**ESTUDO DE CASO: COMPATIBILIZAÇÃO DE
PROJETOS DA FACHADA DE VIDRO DE UM *SHOPPING***

Trabalho de Conclusão de Curso apresentado à Comissão de
Graduação do Curso de Engenharia Civil da Escola de
Engenharia da Universidade Federal do Rio Grande do Sul,
como parte dos requisitos para obtenção do título de
Engenheiro Civil

Figura 32 – Inconformidade na locação da esquadria com Estrutura CA (planta baixa)

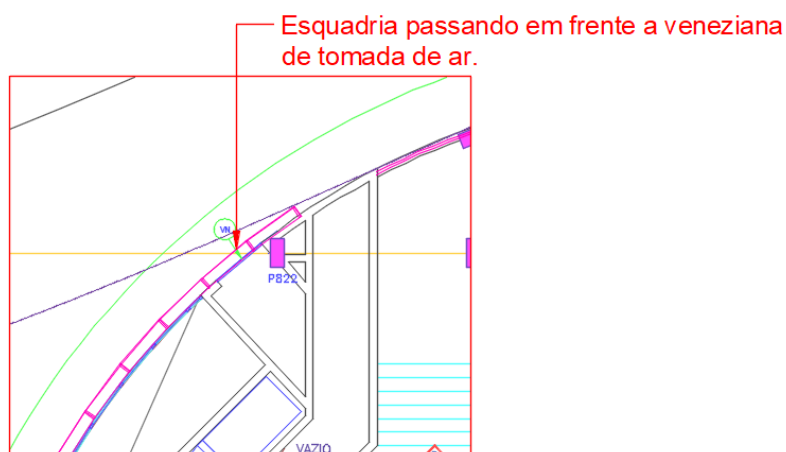
Também foram identificadas inconformidades na locação da esquadria em planta baixa, onde alguns módulos da fachada estão terminando antes do solicitado pela arquitetura, ou passando em frente a tomada de ar da escada pressurizada. A Figura 32 apresenta uma situação, em que a modulação de esquadria não considera a tomada de ar da escada pressurizada ao lado.

Figura 33 – Projeção de paredes e estrutura de CA na fachada de vidro (elevação)

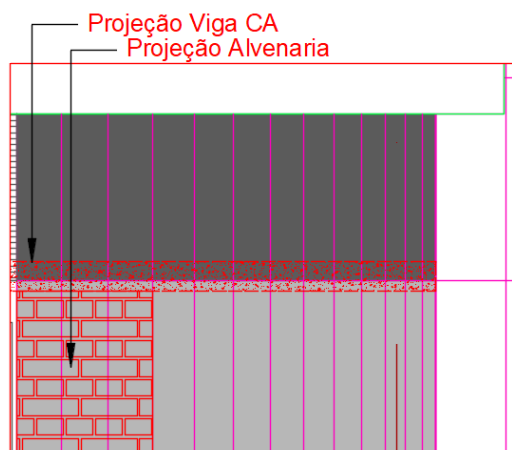
O vidro no nível do térreo, 2º e 3º pavimento possui baixo índice de reflexão externa, ou seja, possui maior transparência, diferente do vidro especificados no nível dos mezaninos. Em alguns trechos a esquadria está locada na frente de paredes de alvenaria e estrutura de concreto armado e não foi identificado na elevação a inserção de *shadow-box* para esconder esses elementos, assim como o projetista indicou em outros trechos. A Figura 33 ilustra essa inconformidade.

Figura 34 – Incompatibilidade estrutura CA e esquadria (planta baixa)

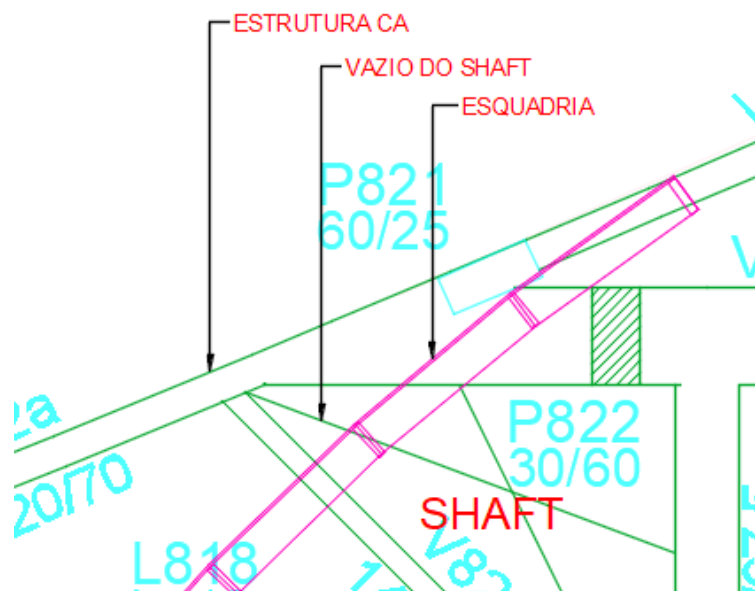
Analisando o projeto de esquadria com o projeto de estrutura de CA, observou-se no nível do pavimento térreo um trecho que a esquadria passa pelo vazio de um *shaft* (Figura 34). Esta situação é um erro claro no projeto estrutural, pois a abertura do *shaft* marcada no projeto de estrutura é superior ao indicado na arquitetura.

Figura 35 – Conflito entre floreira de CA, esquadria de vidro e estrutura metálica (planta baixa)

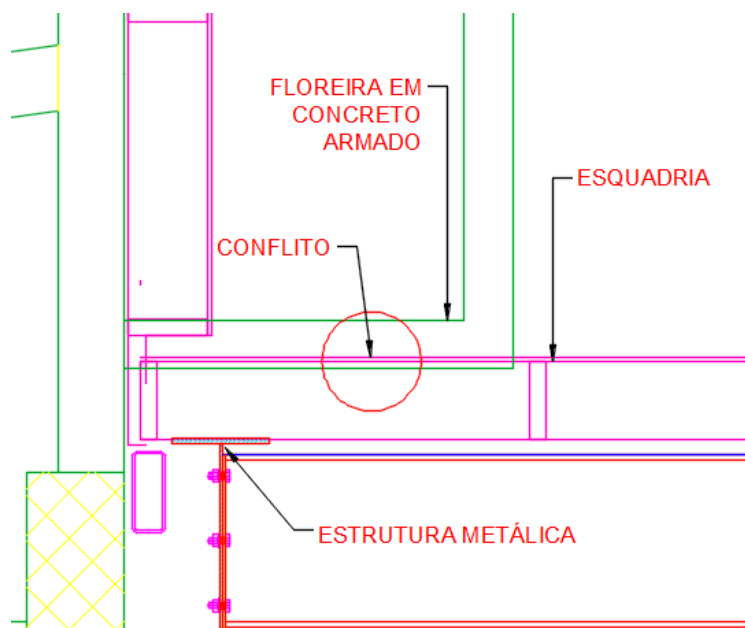
Além disso, identificou-se o conflito físico entre a fachada de vidro com a estrutura de concreto armado. O caso mais grave identificado ocorre entre a localização da estrutura metálica de apoio à cobertura e a floreira de concreto, ocasião na qual não foi deixado espaço suficiente entre esses elementos para executar a fachada de vidro, conforme pode-se observar na Figura 35 a seguir.

Figura 36 – Estrutura metálica x esquadria (Planta Baixa)

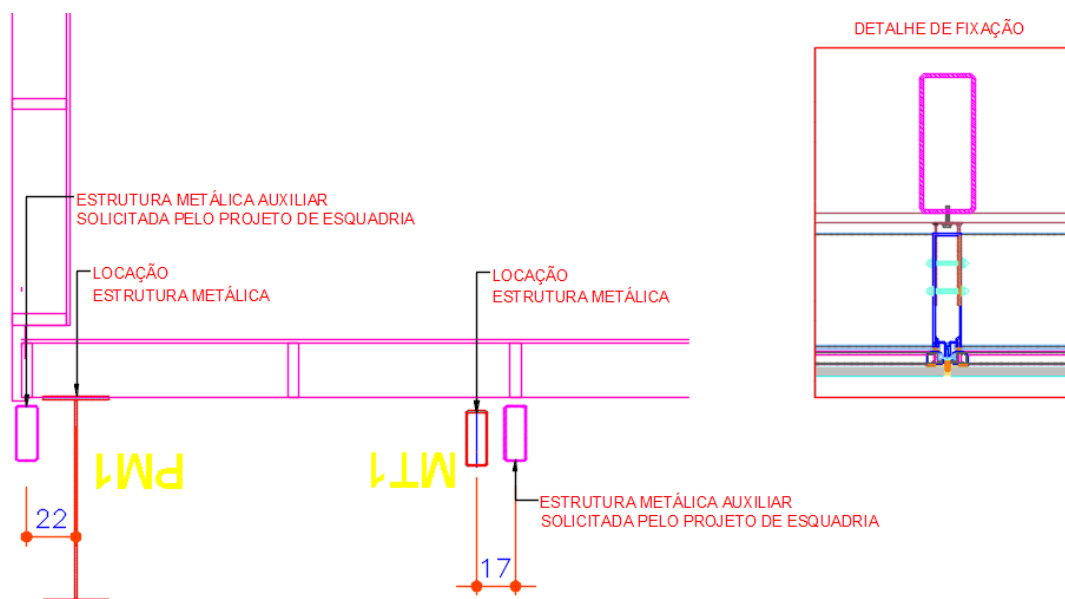
A fachada de vidro da alameda solicita algumas estruturas metálicas auxiliares para sustentação da esquadria. O projeto de estrutura metálica não locou na posição solicitada inicialmente pelo projetista de esquadria, ficando alguns montantes defasados da estrutura metálica auxiliar, impossibilitando assim a fixação da esquadria. A Figura 36 ilustra esse conflito, pode-se observar a estrutura metálica solicitada pelo projetista de esquadria de vidro na cor magenta, e a posição que o projetista de estrutura metálica locou em vermelho.

Figura 37 – Encontro esquadria com ACM e com Pilar 130 do terraço.

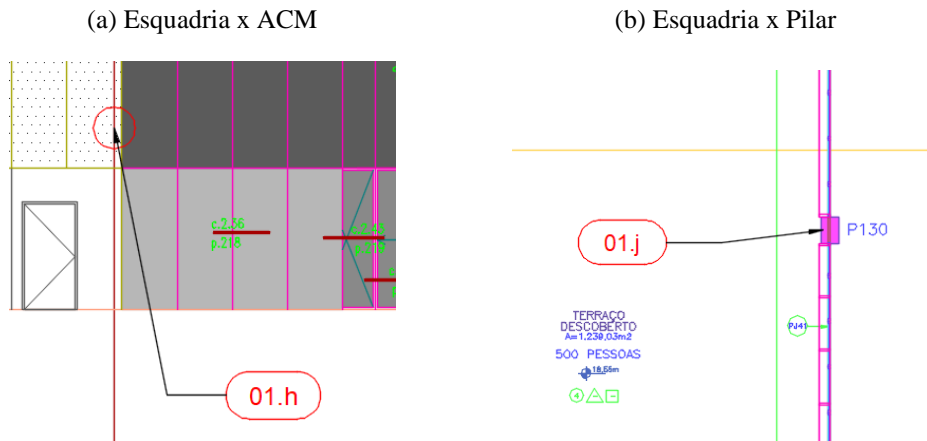
No trecho 03 também foi identificada a falta de detalhamentos em relação ao encontro da esquadria com outros elementos. Neste caso, além dos itens citados no trecho 02, acrescenta-se a necessidade de detalhar o encontro da esquadria com o revestimento em ACM, que ocorre no nível do mezanino, assim como o encontro da esquadria com o pilar na fachada do terraço do 3º pavimento. A Figura 37 mostra as situações descritas acima.

h) Falta indicação e detalhe do encontro da esquadria com o ACM.	1	Revisar projeto de esquadria: -Necessário identificar em planta e detalhar o encontro do ACM com a esquadria

Figura 38 – Locação da esquadria (Planta baixa)

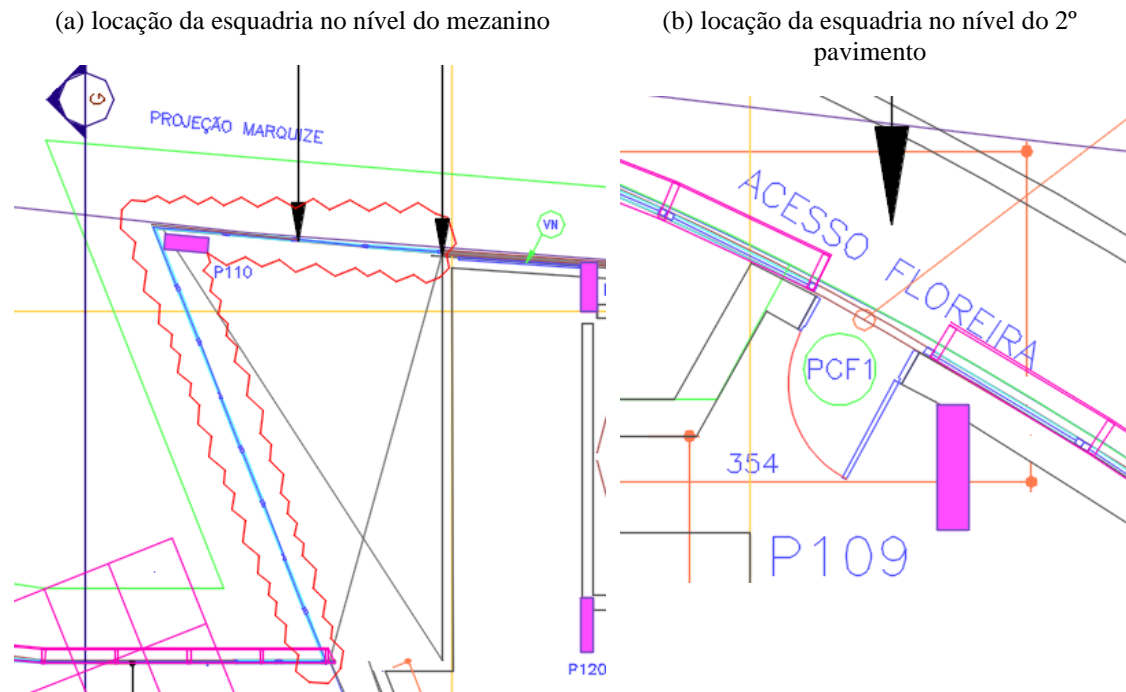
No nível do mezanino um trecho ficou sem a indicação da locação da esquadria. Além disso, no acesso à floreira no 2º e 3º pavimento ocorreu uma interrupção na esquadria, enquanto na elevação do projeto de arquitetura indica uma porta de vidro externa que mantém a continuidade da fachada de vidro. Essas inconformidades podem ser observadas na Figura 38

g) Projeto de esquadrias não indica a modulação da esquadria no nível do mezanino.	1	Revisar projeto de esquadria: - Identificar a modulação da esquadria na planta baixa.

Figura 40 – Fixação esquadria na laje do 2º pavimento (detalhes construtivos e planta baixa)

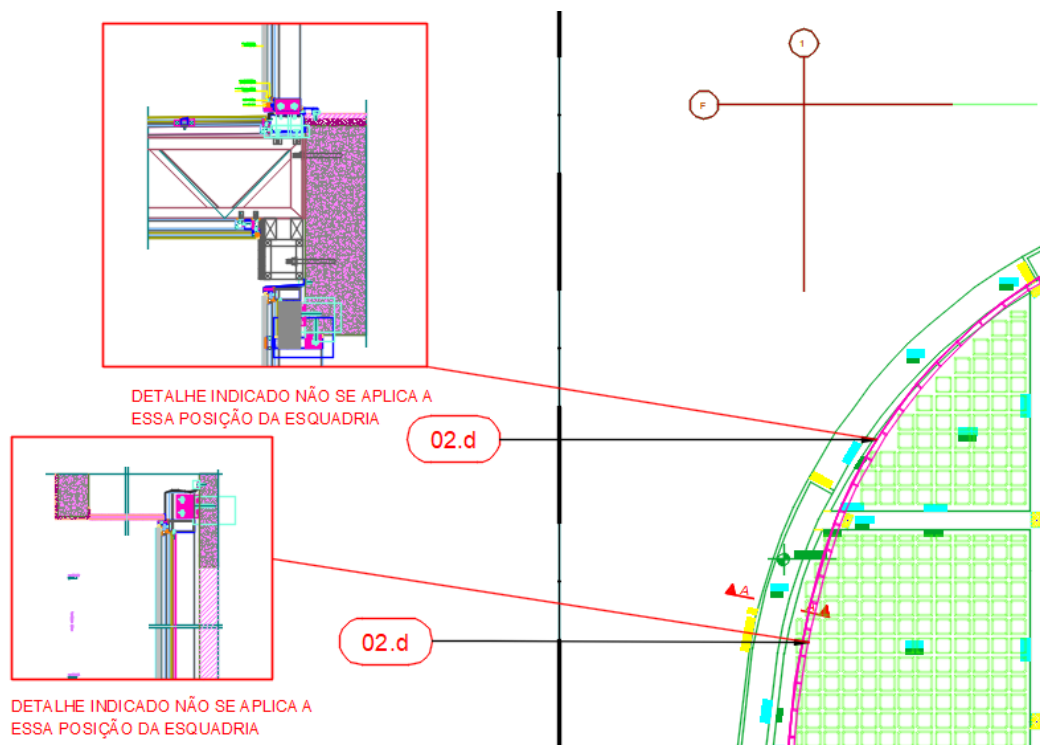
Outro ponto a ser destacado está relacionado ao trecho da esquadria do térreo e mezanino que se projeta abaixo da laje nervurada do 2º pavimento (Figura 40). Neste caso os detalhes de fixação fornecidos pelo projeto de esquadrias não se aplicam para a posição que a esquadria está locada, visto que o detalhe faz referência à fixação da esquadria pela face da viga externa da edificação e não na parte inferior da laje.

Figura 41 – Veneziana x esquadria (elevação)

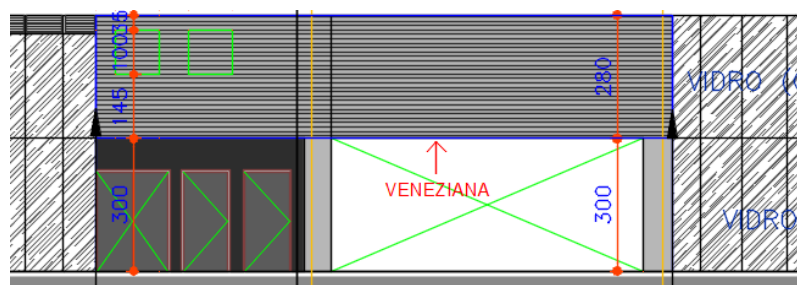
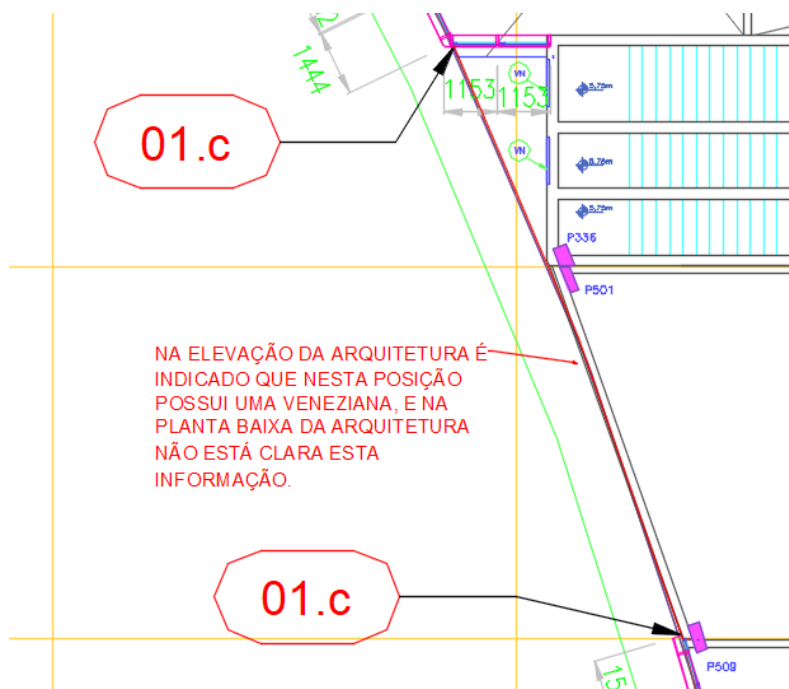
Após análise do trecho 04, identificou-se a falta de detalhamento do encontro da fachada de vidro com a parede de alvenaria, assim como identificados em outros trechos. Também foi identificada a falta de detalhamento no encontro da esquadria com a alvenaria e com a veneziana no nível do mezanino do térreo entre os eixos Q-S. É importante destacar que o projeto de arquitetura não identifica a posição desta veneziana em planta baixa, a veneziana em questão aparece somente no desenho da elevação, dificultando a compreensão de quem analisa o projeto, situação observada na Figura 41 e na Figura 42 a seguir.

c) Falta detalhe do encontro da esquadria com a veneziana indicada na arquitetura.	2	Revisar projeto de esquadria: -Identificar em planta/elevação e emitir detalhe do encontro da esquadria com a veneziana. (As venezianas indicadas na fachada não possuem projeto específico, o ideal seria o projetista de esquadria detalhar as venezianas).

Figura 43 – Viga x esquadria (elevação)

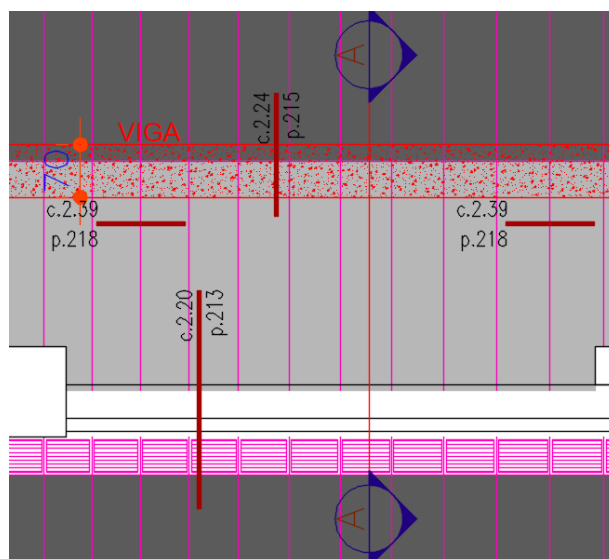
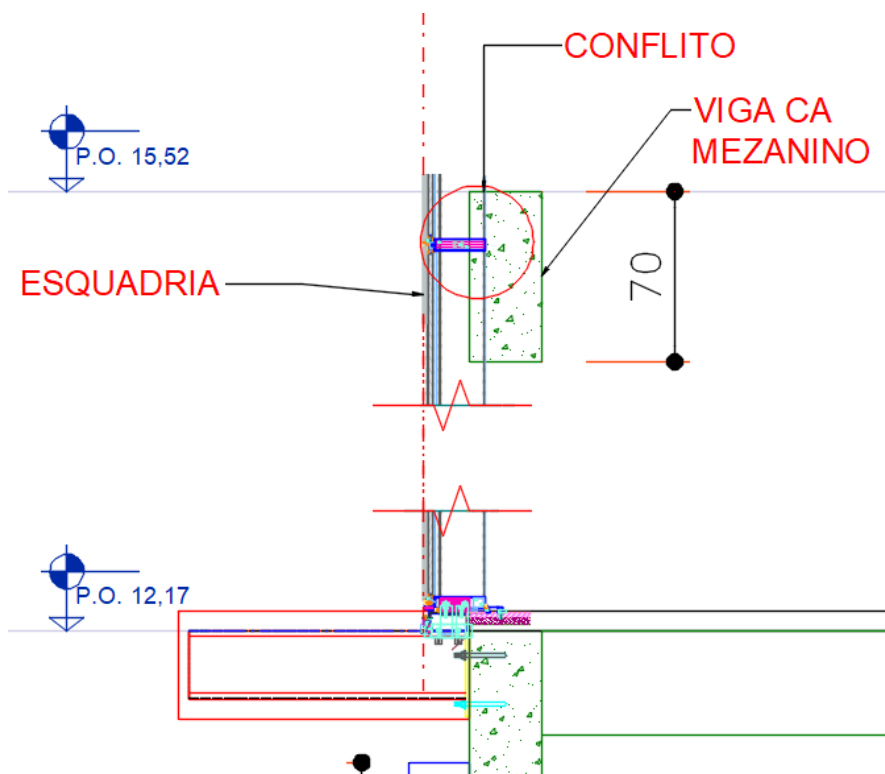
Neste trecho também foram identificadas vigas no nível do mezanino que não foram consideradas no projeto de arquitetura e esquadria, um exemplo está ilustrado na Figura 43. Diante do exposto o corte c.2.20 e o c.2.24 indicados no projeto de esquadria não se aplicam para essa situação, pois ao confrontar o detalhamento com a estrutura do edifício percebe-se que a travessa da esquadria se sobrepõe à posição da viga, essa situação pode ser observada no corte AA, elaborado pela autora e ilustrado na Figura 44.

Figura 45 – Conflito com estrutura de concreto armado (planta baixa)

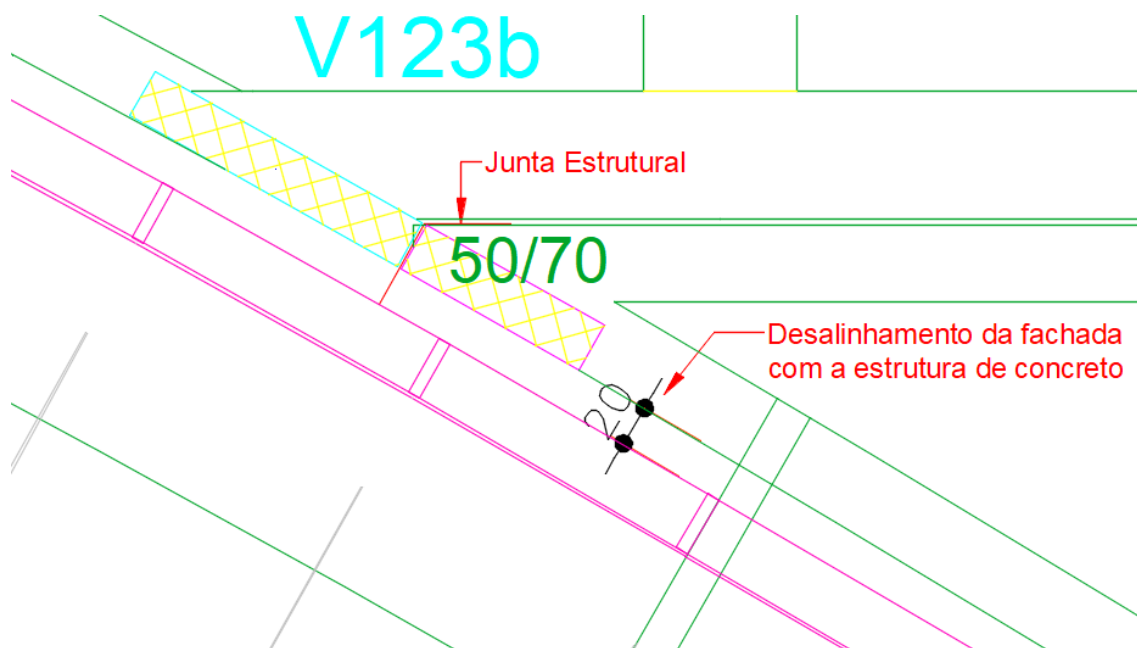
Em relação à análise da esquadria com o projeto estrutural, foi observado o conflito físico entre a locação da esquadria e o pilar de concreto armado no nível do térreo e mezanino. Outrossim, foi identificado que o projeto de esquadria não considerou a junta estrutural entre o setor 1 e o setor 2 na sua modulação em todos os pavimentos, e que a esquadria neste trecho está desalinhada com a estrutura do edifício, deixando um vão de 20 cm entre eles, conforme ilustrado na Figura 45 abaixo.

Tipo	nº de ocorrências	Ação
2. Estrutura CA X Esquadrias		
g) Locação da esquadria desalinhada com a estrutura de CA em diversos níveis	6	Revisar projeto de esquadria: -Revisar locação da alvenaria em planta baixa (alterará a modulação da esquadria), e os detalhes de fixação considerando o projeto estrutural.
4. Esquadra x Esquadrias		
b) Trecho analisado não indica chamadas de detalhes de execução. Elevação do projeto de esquadria apresenta chamada de detalhes apenas entre os eixo L-N. É importante que os detalhes sejam emitidos contemplando toda a fachada, uma vez que o projeto de arquitetura não possui simetria, assim como o projeto estrutural não possui dimensão de vigas padronizadas.	1	Revisar projeto de esquadria: -Indicar chamada e emitir detalhes de fixação e composição da esquadria, observando a estrutura de CA.

Figura 46 – Detalhes construtivos (elevação)

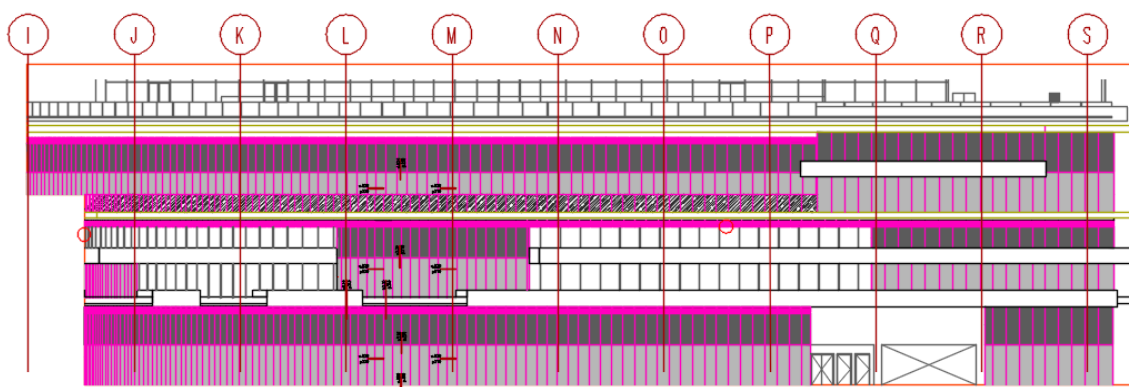
Ainda se destaca a falta de detalhes de execução no projeto de esquadria para o trecho 04 analisado. O projeto de esquadria possui chamada de detalhes de execução apenas entre os eixos L e M, conforme ilustrado na Figura 46. É importante que sejam executados detalhes construtivos contemplando toda a fachada, pois o projeto arquitetônico não possui simetria e o projeto de estruturas não possui dimensão de vigas padronizadas, sendo assim, o detalhe de fixação indicado em um trecho pode não ser aplicável para outro.

Figura 47 – Acesso de manutenção as floreiras (planta baixa)

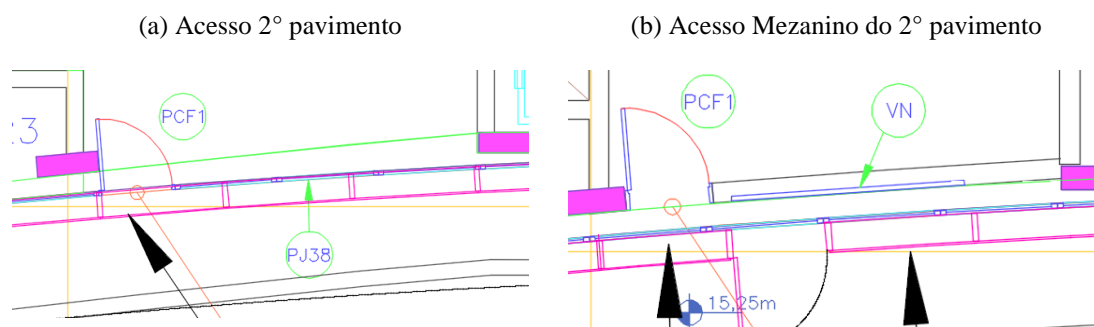
Ademais, observou-se que a modulação da esquadria desconsiderou o acesso de manutenção da floreira no 2º e 3º pavimento, assim como seus respectivos mezaninos, nos quais a locação da abertura não corresponde à posição indicada na arquitetura. Este conflito pode ser observado na Figura 47.

p) Esquadria não considerou em planta baixa a abertura para acesso à floreira conforme indicado na arquitetura.	3	Revisar projeto de esquadria: -Indicar abertura na modulação da esquadria no 2º pavimento; -Ajustar posição da abertura conforme indicado na arquitetura no mezanino do 2º e no 3º pavimento.

Figura 48 – Locação da esquadria no mezanino do 2º pavimento (planta baixa)

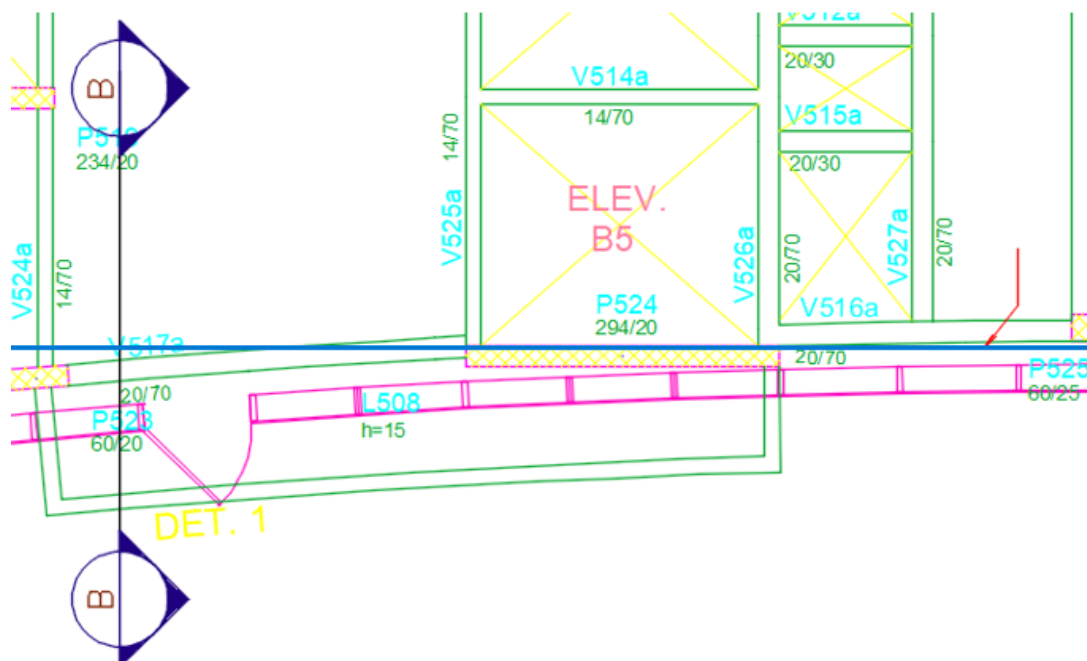
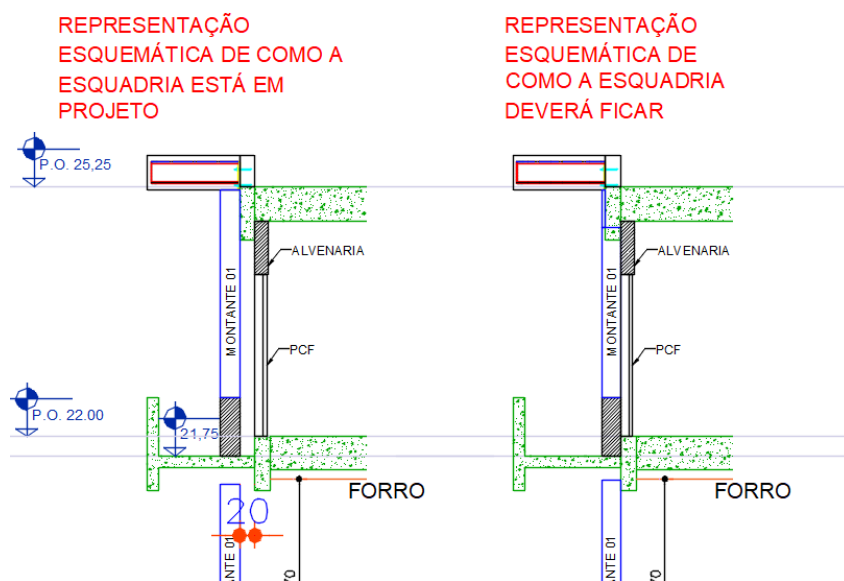
Entre o projeto de estrutura de concreto armado e o projeto de esquadrias, identificou-se o desalinhamento da locação da esquadria em relação às vigas, como pode ser observado na Figura 48. Entretanto, neste trecho o alinhamento da esquadria com a viga implica no conflito da esquadria com o pilar P524, além disso, no nível do 4º pavimento a viga encontra-se alinhada com o pilar P524. O alinhamento das vigas nos pavimentos está ilustrado no corte BB da Figura 49.

2. Estrutura Ca X Esquadrias		
g) Locação da esquadria desalinhada com a viga da estrutura de CA em diversos níveis. Nesta situação as vigas estão recuadas a 20 cm da posição indicada da esquadria, impossibilitando a fixação da esquadria na viga.	6	Revisar projeto de esquadria: -Ajustar locação da alvenaria em planta baixa (alterará a modulação da esquadria), e os detalhes de fixação considerando o projeto estrutural. Revisar projeto de estrutura de CA: -Para manter o alinhamento da fachada de vidro o pilar 524 deverá recuar, alinhando com as vigas adjacentes; -Outra possibilidade é contornar com a esquadria de vidro pilar na posição que ele está indicado, neste caso a fachada perderá o alinhamento inicial. Revisar projeto arquitetônico: -Retirar alvenaria ao lado do pilar 524 e em frente aos <i>shafts</i> para locação da esquadria.

4. Esquadra x Esquadrias		
c) Falta detalhe de fixação da esquadria do nível mezanino 3º pavimento na estrutura do 4º pavimento. Neste caso a esquadria se projetará parcialmente abaixo da viga após ajustes do item 02.g (ver corte BB).	1	Revisar projeto de esquadria: -Indicar chamada em planta e emitir detalhe.
